**Европейская экономическая комиссия**

**Всемирный форум для согласования правил  
в области транспортных средств**

Правила № 95 ООН (боковое столкновение)

**Предложение по поправкам серии 05  
к Правилам № 95 ООН (боковое столкновение)****Представлено экспертами от Японии и Европейской комиссии  
от имени Целевой группы\***

**Рис. 3**  
**Шарнирный испытательный штифт**

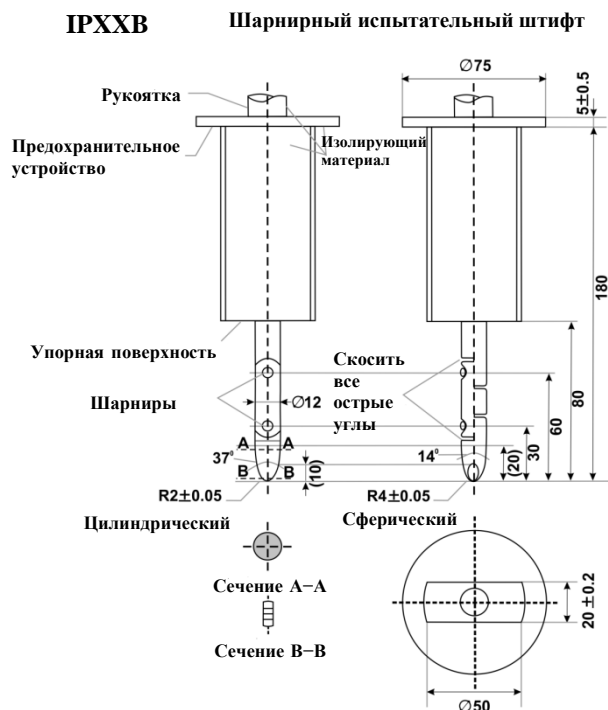
Для оценки электробезопасности в любой зазор или отверстие в системе физической защиты должен быть вставлен шарнирный испытательный штифт, описанный на рисунке ~~31~~ ~~в добавлении 1~~, с испытательным усилием 10 Н  $\pm$ 10%. Если шарнирный испытательный штифт можно полностью или частично ввести в систему физической защиты, то этот штифт должен помещаться туда в каждом из положений, указанных ниже.

Считается, что требования, изложенные в пункте 5.3.7.1.3 настоящих Правил, выполнены, если шарнирный испытательный штифт, описанный на рис.31 в добавлении 1, не может соприкоснуться с частями, находящимися под высоким напряжением.

Оба шарнира должны допускать перемещение в одной и той же плоскости и в одном и том же направлении в рамках угла 90° с допуском от 0° до +10°.

Рис. 4

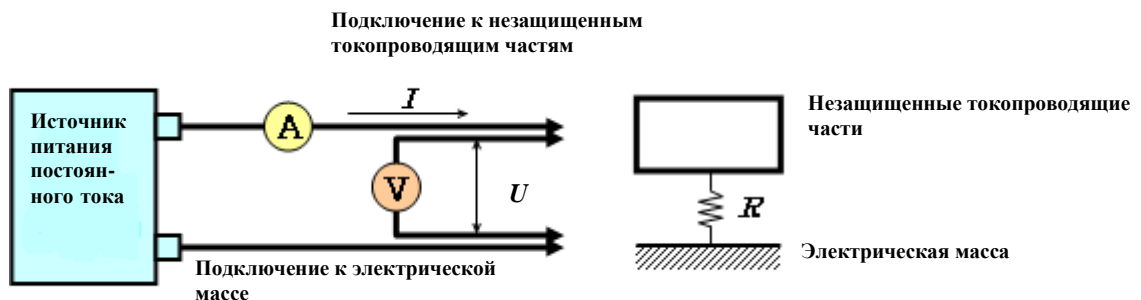
Схема испытания с использованием источника питания постоянного тока, вольтметра и амперметра показана ниже.

Схема испытания с использованием использования источника питания постоянного тока

Рис. 5  
Измерение  $U_1'$

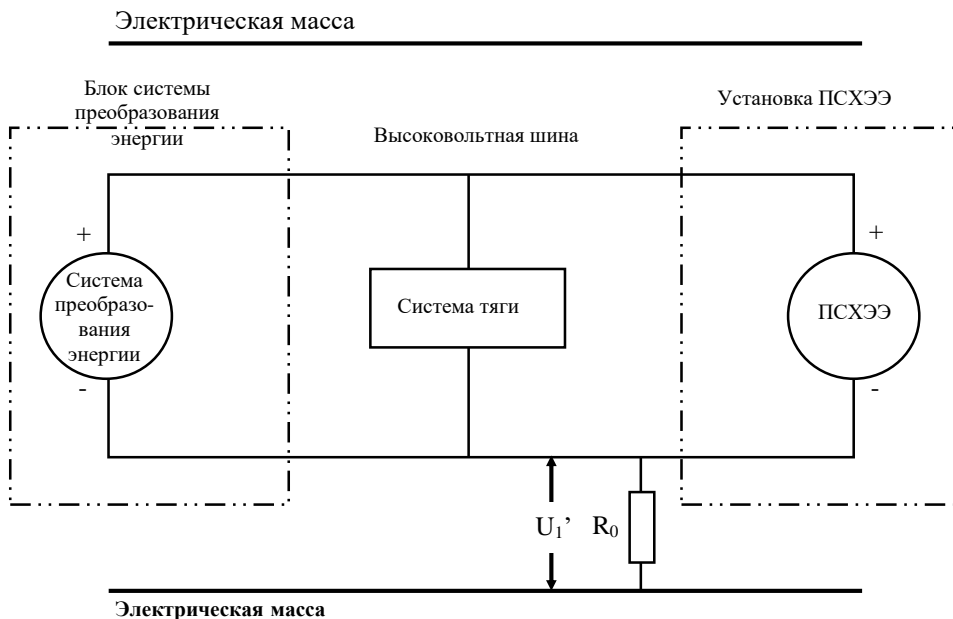
Если  $U_1$  составляет не менее  $U_2$ , то между отрицательной клеммой высоковольтной шины и электрической массой помещается известное стандартное сопротивление ( $R_o$ ). После установки  $R_o$  измеряют напряжение ( $U_1'$ ) между отрицательной клеммой высоковольтной шины и электрической массой (см. рис. 5).

$$R_i = R_o * U_b * (1/U_1' - 1/U_1)$$

Рис. 6  
Измерение  $U_2'$

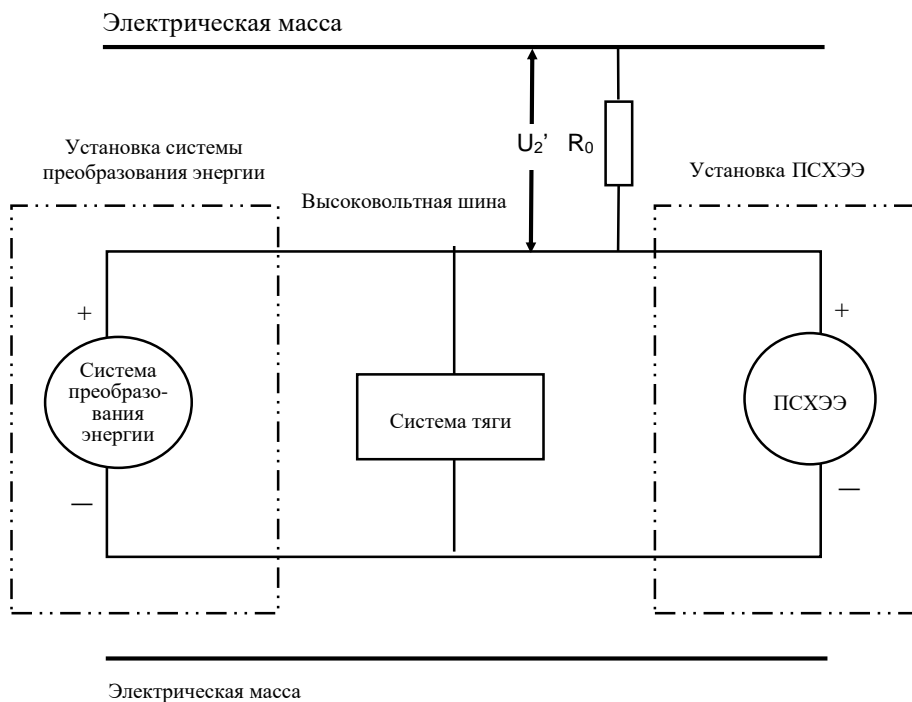
Если  $U_2$  составляет более  $U_1$ , то между положительной клеммой высоковольтной шины и электрической массой помещается известное стандартное напряжение ( $R_0$ ). После установки  $R_0$  измеряется напряжение ( $U_2'$ ) между положительной клеммой высоковольтной шины и электрической массой (см. рис. 6 ниже). Уровень электрической изоляции ( $R_i$ ) рассчитывают по следующей формуле:

$$R_i = R_0 * U_b * (1/U_2' - 1/U_2)$$
